対象事業の名称： 築地地区まちづくり事業の環境影響評価書案

環境保全の見地からの意見

意見の対象項目：温室効果ガス

図 1
三井不動産のCO₂等
排出量の推移
(三井不動産のHPより)

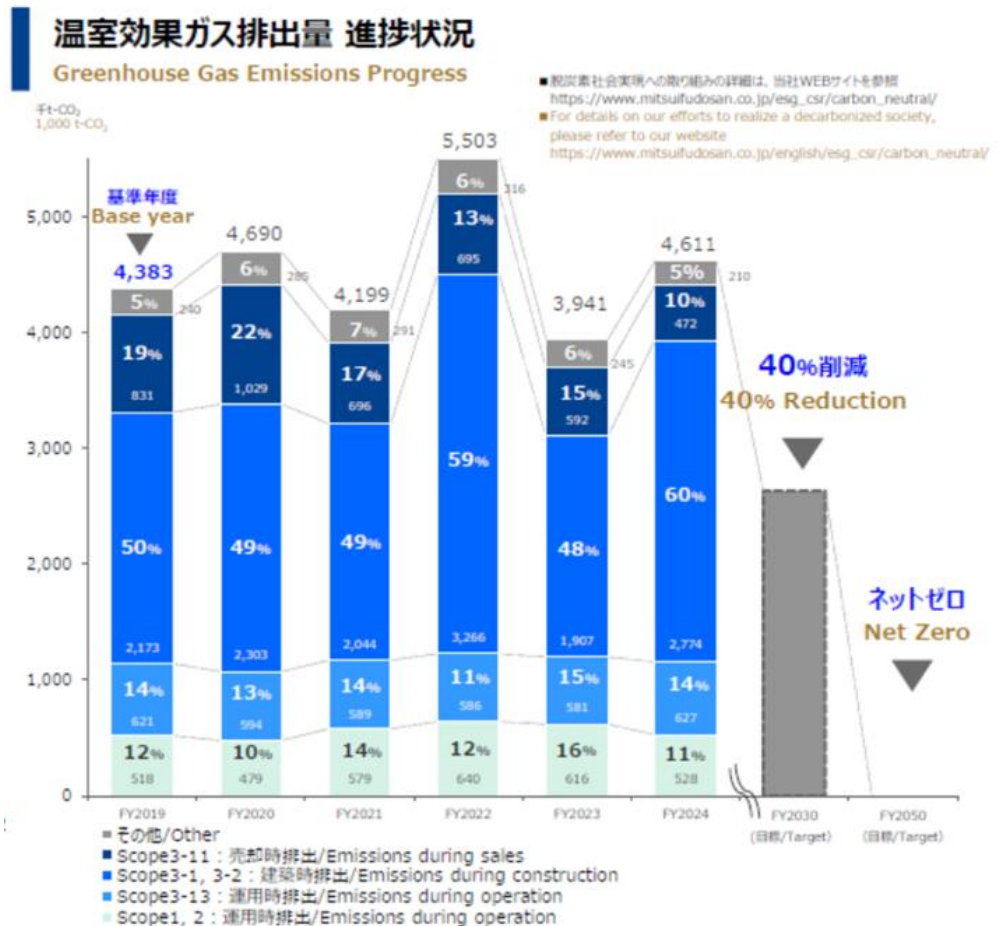
10. 評価書案では本施設で省エネ対策をしても運営時では、年間約7.3万トンのCO₂等の排出量が70年間継続すると推計されている。合計では511万トンという膨大な排出量となる。その運営時には2050年も含まれる。2050年に本施設でゼロカーボンとするためには、約7.3万トンのCO₂等排出量をどうゼロにするのかを明らかにしてほしい。
11. 調査計画書に対して中央区長は、「当該事業は工事期間が長く、工事用車両の走行や掘削機械等の使用等に伴い、多量の温室効果ガスの排出が予想されるため、施設の供用開始後の影響のみならず、工事の施工中における温室効果ガスの影響について、調査項目に含めること。」との意見を述べた。しかし、評価書案では予測、評価の全てが、工事の完了後となっており、中央区長の意見に応答せず無視している。非常に不誠実である。工事施工中の温室効果ガスの算定による影響を追記すべきである。事業者は、超一流企業であり、この計算は十分にできる能力を有している。
12. 三井不動産は、2030年度までに「2019年度比40%削減」、2050年度に「ネットゼロ」をグループ目標としている。アップフロントカーボンもゼネコン等と協力し削減するとしている。しかし、最新の開示データ（2024年度実績）では、温室効果ガス総排出量は2019年度に比べて5.2%～5.9%「増加」している（次ページの図1）。

物件の竣工・売却量の増加で、建築時や売却時での排出（Scope 3）が増加したためである。グループとして、約毎年アップフロントカーボンで200万トンから300万トンのCO₂等排出である（中央区や港区の年間排出量と同様の巨大な排出量）。再開発等による建設過多による増加であることも認めているが、2050年までにカーボンゼロとする目標達成は至難であろう。建設投資の削減しかカーボンゼロへの道はないにも関わらず、あたかも技術革新やサプライチェーンの努力でゼロが可能であるような言説はマヤカシである。この点についての説明を要求する。
